Město Kralupy nad Vltavou

Poskytnutí informace dle zákona č. 106/1999 Sb., o svobodném přístupu k informacím, ve znění pozdějších předpisů

Zápis č. 2/2025

z jednání Komise výstavby a rozvoje města Rady města Kralupy nad Vltavou
konané dne 27. 03. 2025

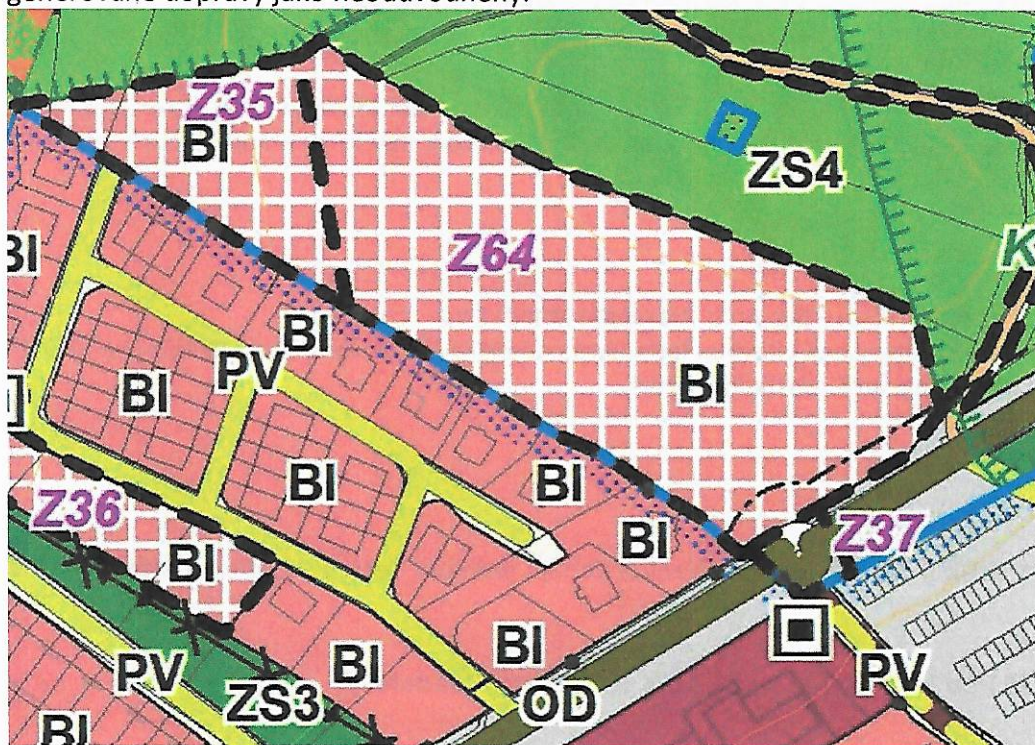
Arch. Mandulová ve spolupráci s Ing. Janem Špilarem představila územní studii. V územní studii byla řešena urbanistická koncepce, doprava, technická infrastruktura, regulativy. Dále bylo v předloženo posouzení připojení lokality rodinných domů do okružní křižovatky vymezené územním plánem.

Závěr vyhodnocení: Navržený parametr okružní křižovatky o velikosti vnějšího poloměru prstence 7,5 m, tedy vnějšího průměru 15 m není pro provoz motorové dopravy a při skladbě proudu vozidel zahrnující autobusovou dopravu vyhovující. Okružní křižovatka je v návrhu územního plánu vymezena pouze značkou, nikoliv plochou koridoru potřebnou pro stavbu křižovatky v požadovaných parametrech. Parametry křižovatky musí umožňovat provoz vozidel na sběrné komunikaci – silnici III. třídy – tedy zejména autobusům MHD, nákladní dopravy, zásobování a zejména pak vozidlům HZS. Z tohoto pohledu se jeví požadavek na napojení lokality 15 RD Pod Macalákem jako nereálný a v souvislosti s minimálním podílem generované dopravy jako neodůvodněný.

Komise bere na vědomí předloženou územní studii, souhlasí s posouzením připojení lokality rodinných domů do okružní křižovatky Z 37 vymezené územním plánem. Komise doporučuje městu v další změně územního plánu okružní křižovatku Z 37 z územního plánu vyjmout.

Západní část propojující místní komunikace

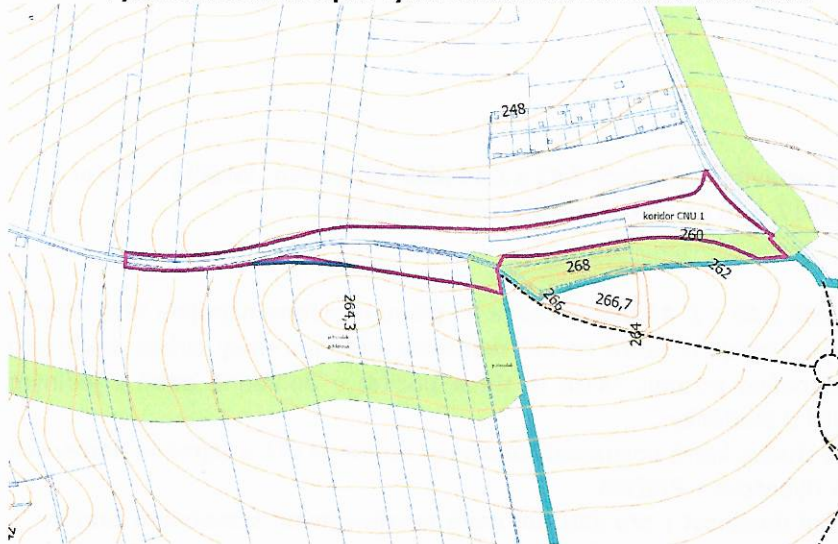
- Změna č.9 územního plánu upravuje vymezení plochy Z.45b pro realizaci propojovací místní komunikace tak, že bude zakončena v úrovni východního okraje lokality Z.44. Plocha Z.45b bude určena pro realizaci západní části Nehoštské komunikace. Realizace této západní části bude podmínkou veškeré výstavby v plochách Z.44 a Z.45, a to v rozsahu, který umožní dopravní obsluhu dané plochy.

Komise bere na vědomí předložené varianty a souhlasí s variantou č. 3.
